# PLUi

## COMMUNAUTE DE COMMUNES SUD SARTHE (72)

**SYNTHESE DES MODIFICATIONS APORTEES AU DOSSIER SUITE AUX AVIS DES PERSONNES PUBLIQUES ASSOCIEES ET CONSULTEES ET AUX CONCLUSIONS DE LA COMMISSION D'ENQUETE PUBLIQUE**

## **SYNTHESE DES AVIS DES PERSONNES PUBLIQUES ASSOCIEES ET CONSULTEES ET SYNTHESE DE LEUR PRISE EN COMPTE DANS LE DOSSIER DE PLUi**

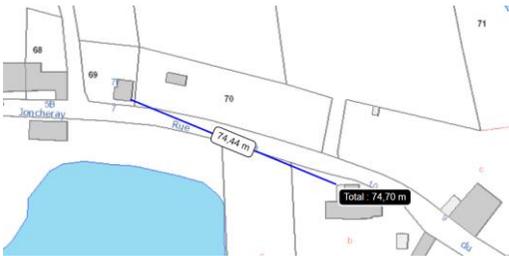
Château-l'Hermitage	Indiquer l'obligation d'un assainissement autonome par lot pour l'aménagement futur de la seule zone constructible du PLUi actuel au lieu-dit "la Pièce" au-dessus du lotissement de Beauregard	Il existe un système d'assainissement semi-collectif à proximité pouvant évoluer. L'assainissement autonome peut toutefois être autorisé, au regard des contraintes techniques liées à l'évolution de l'équipement.	Nous prenons acte de la réponse de la CCSS qui informe bien des évolutions à venir.	Le Rapport de justification (pièce 01c) ainsi que les OAP (pièce 03) ont été modifiées en ce sens.

Requiel	Le plan figurant sur le document OAP ne correspond pas à la réalité. La zone humide est plus importante. À revoir.	La zone humide détournée dans l'évaluation environnementale est faite sur la base de sondage pédologiques et d'inventaires floristiques. Elle fait foi dans le dossier de PLUi.	Nous renvoyons la CCSS à ce que nous avons écrit au paragraphe concernant les zones humides.	Le règlement graphique (04c) a été modifié ainsi que le rapport de justification (01c) afin de prendre en compte cette remarque
Requiel	OAP de la Forge. Réduire l'OAP de 700m <sup>2</sup> (réservation emplacement pour matériel communal) - Supprimer les arbres et haies protégées.	Le plan de zonage prévoit en effet une réduction de l'OAP de la Forge pour le développement d'une aire de dépôt de matériel communal. Une mise en adéquation de la pièce n°3 est appelée (correction d'une erreur matérielle)	Nous prenons acte de la position de la CCSS et lui recommandons de valider cette modification.	Les OAP (pièce 03) ainsi que le rapport de justification (pièce 01c) ont été modifiées en ce sens

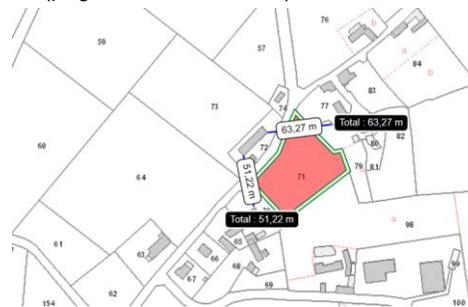
Saint Germain d'Arcé	Sur le projet du PLUI il a été légendé une parcelle en zone A qui a les caractéristiques claires de la dénomination zone N. Ainsi, dans	La révision du tracé peut être faite, mais n'engendre absolument aucune modification en termes de droits à construire.	Nous prenons acte de la réponse et recommandons au conseil communautaire de valider cette modification	Le règlement graphique (04c) a été modifié ainsi que le rapport de justification (01c) afin de prendre en compte cette remarque
